DRINGENDE SICHERHEITSANWEISUNG IM FELD - Produkthinweis

Tibiakomponenten / Modulare Gelenkpaarungen,
Endo-Modell – M Modulares Kniegelenk-Prothesensystem

Tibiakomponenten,
Endo-Modell SL Rotations- und Scharnierknie-Prothesensystem

Endo-Modell SL

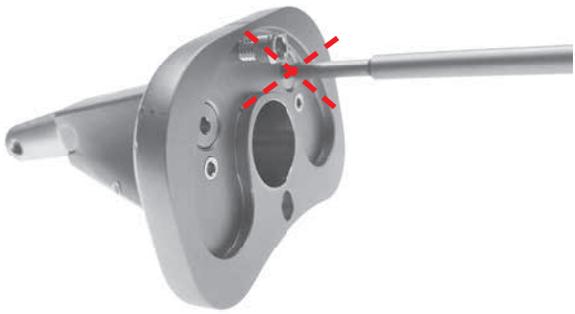
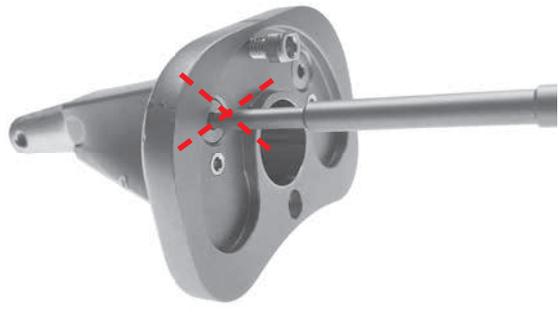
Wenn eine Proximale Tibiale Unterlegscheibe aus Tilastan verwendet werden soll und entweder eine oder beide Blindschrauben der modularen Tibiakomponente nicht gelockert werden kann, ist folgende modifizierte Operationstechnik durchzuführen.

= Schraubenentfernung unmöglich?

<p>Es ist darauf zu achten, dass ein homogener Zementmantel zwischen einer Proximalen Tibialen Unterlegscheibe (ganz & halb) und der modularen Tibiakomponente gewährleistet ist. Der Zementmantel sollte 1-2 mm dick sein.</p>

Endo-Modell – M

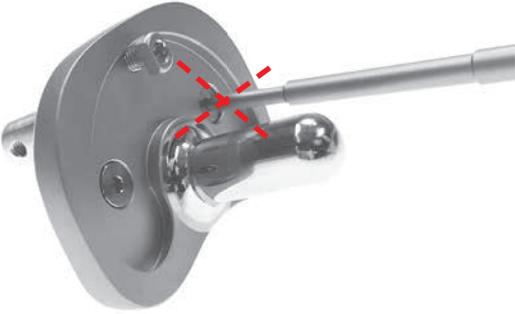
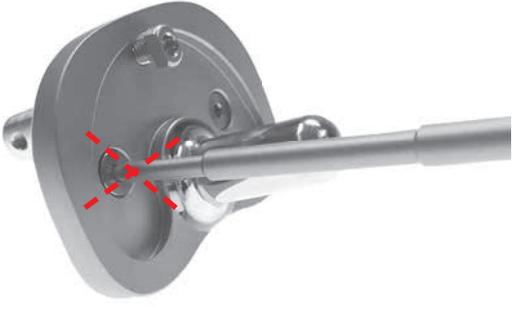
Wenn eine Proximale Tibiale Unterlegscheibe oder ein Proximales Tibiales Segment aus Tilastan verwendet werden soll und entweder eine oder beide Blindschrauben der modularen Tibiakomponente nicht gelockert werden kann, ist folgende modifizierte Operationstechnik durchzuführen.

= Schraubenentfernung unmöglich?

<p>Es ist darauf zu achten, dass ein homogener Zementmantel zwischen einer Proximalen Tibialen Unterlegscheibe (ganz & halb) oder einem Proximalen Tibialen Segment und der modularen Tibiakomponente gewährleistet ist. Der Zementmantel sollte 1-2 mm dick sein.</p>
